SERVICE-INFO

Optické rozdiely v prípade napínača remeňa 533 0086 30

INA 0054

Obrázok 1: INA – vyhotovenie so dvomi skrutkami M8x35

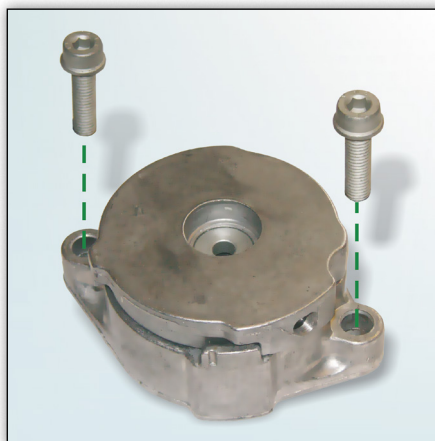
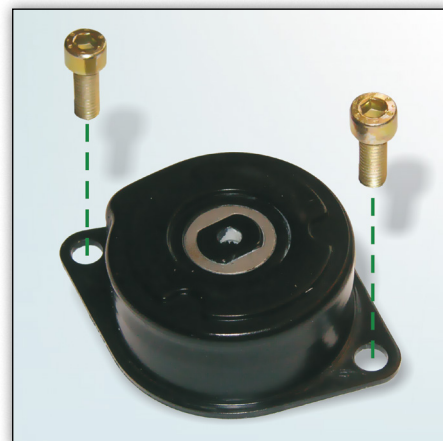
Pri výmene napínača remeňa 533 0086 30 môžu byť na vozidle namontované zobrazené verzie. Schaeffler Automotive Aftermarket ponúka v súčasnosti varianty znázornené na obrázku 1.

Obe vyhotovenia zodpovedajú technickým požiadavkám.

Bezpodmienečne je nutné použiť spoločnosť Schaeffler Automotive Aftermarket dodané skrutky (M8x35) z dôvodu vyššej hrúbky príruby napínača remeňa 533 0086 30 (obrázok 1).
